東莞頂鈞塑膠模具有限公司
DONGGUAN MIBTECH PLASTIC & MOLDS CO., LTD.

Terrier&BerBoel-PV2F-3052-001

CAMERON_2 (3723)

设变评估

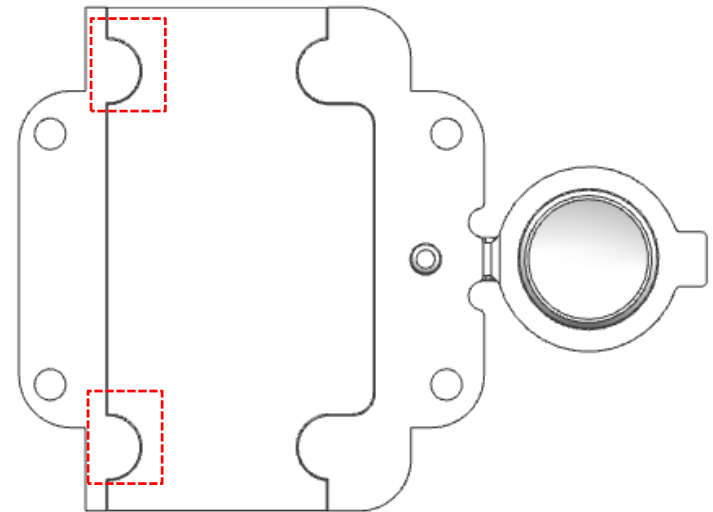
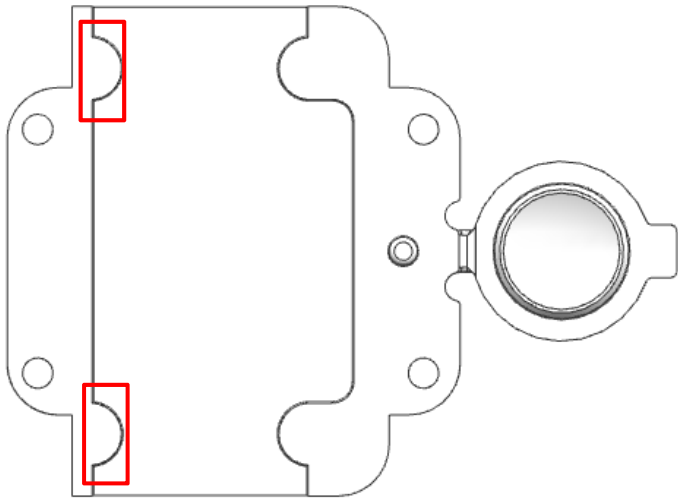
旧产品

Pervious version

新产品

Latest version

**Privoro 2022/06/16:
Reviewed**

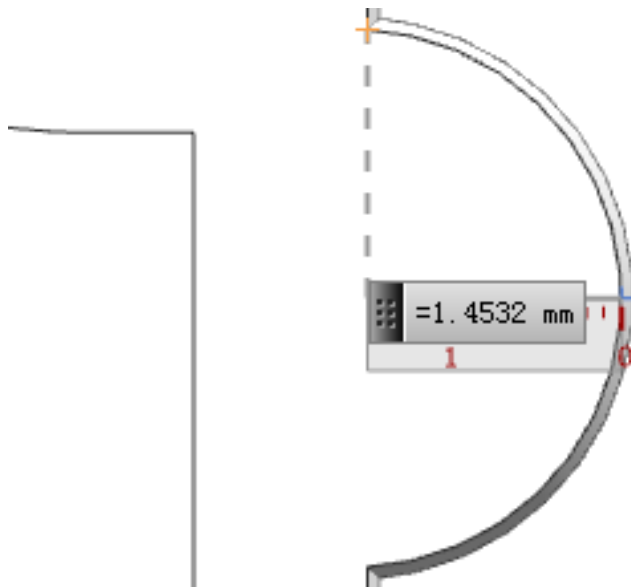
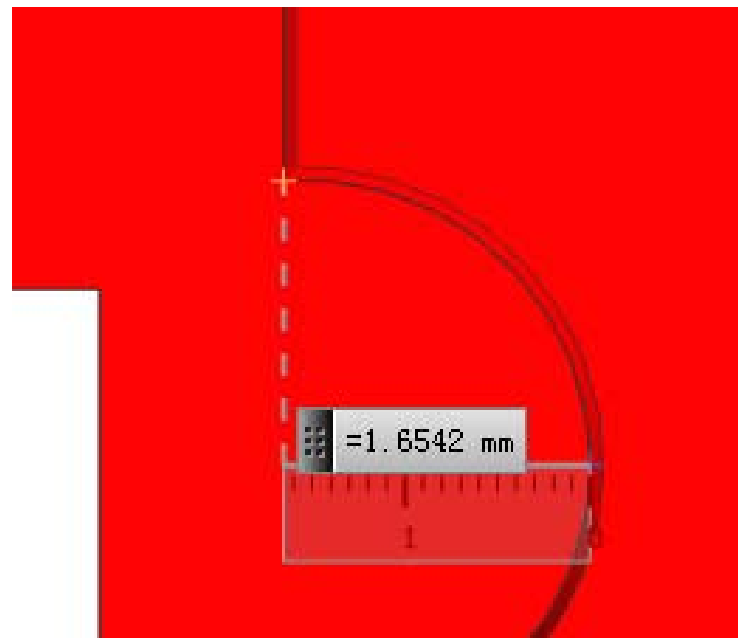
产品此处设变，修改方案：产品加胶，NC铜公放电完成。

Add resin here, and finished EDM.

Privoro 2022/06/16:
Approved
modification

新图
After modification

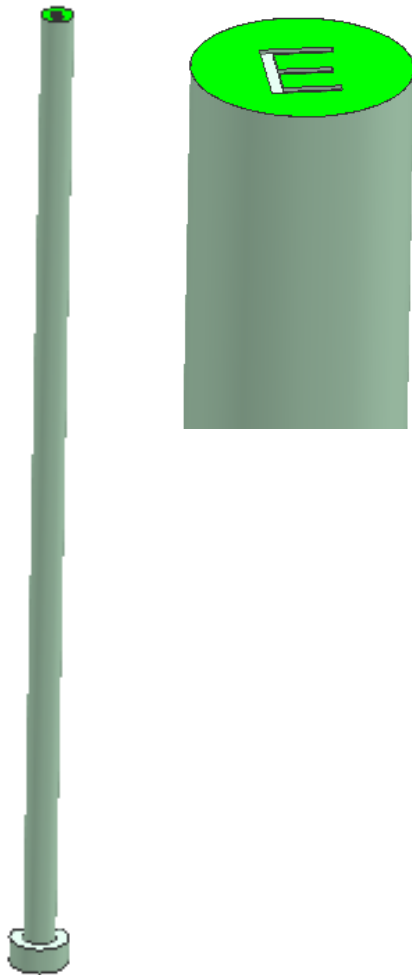
由于产品版本号修改

完成E

weld on

Privoro 2022/06/16:
Approved
